Nuevo Perfil 097: Revestimiento Doble Faz

097 - Revestimiento Doble Faz
peso: 0,64 Kg/m

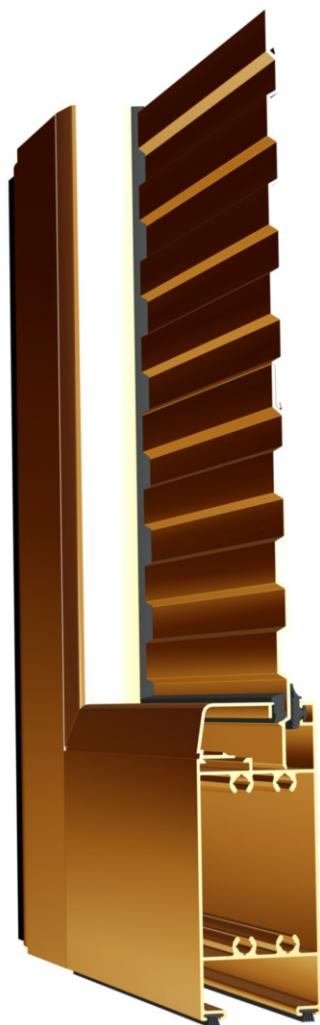
El nuevo Perfil 097 reemplaza al Revestimiento 059 (que se dejará de comercializar).

Ventaja: Se incrementa la medida de la vista en 41 mm. (pasa de 110 a 151 mm.). Este incremento permite cubrir superficies con una menor cantidad de tramos de perfil, con la consecuente reducción de los procesos de corte y encastre.
